ECE/TRANS/WP.29/GRRF/63/Add.1
15 April 2008

**ДОКЛАД РАБОЧЕЙ ГРУППЫ ПО ВОПРОСАМ ТОРМОЖЕНИЯ И ХОДОВОЙ
ЧАСТИ О РАБОТЕ ЕЕ ШЕСТЬДЕСЯТ ТРЕТЬЕЙ СЕССИИ
(4-8 февраля 2008 года)**

Предложение по проекту Дополнения 7 к Правилам № 13-Н
(Торможение)

Приложение 2, образец "A" и сопроводительный текст, изменить следующим образом:

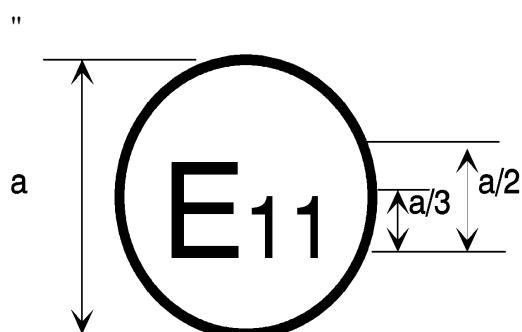
Приведенный выше знак официального утверждения..... в их первоначальном варианте. **Дополнительная маркировка 'ESC' указывает на то, что транспортное средство удовлетворяет требованиям приложения 9 к настоящим Правилам в отношении электронной системы контроля устойчивости."**
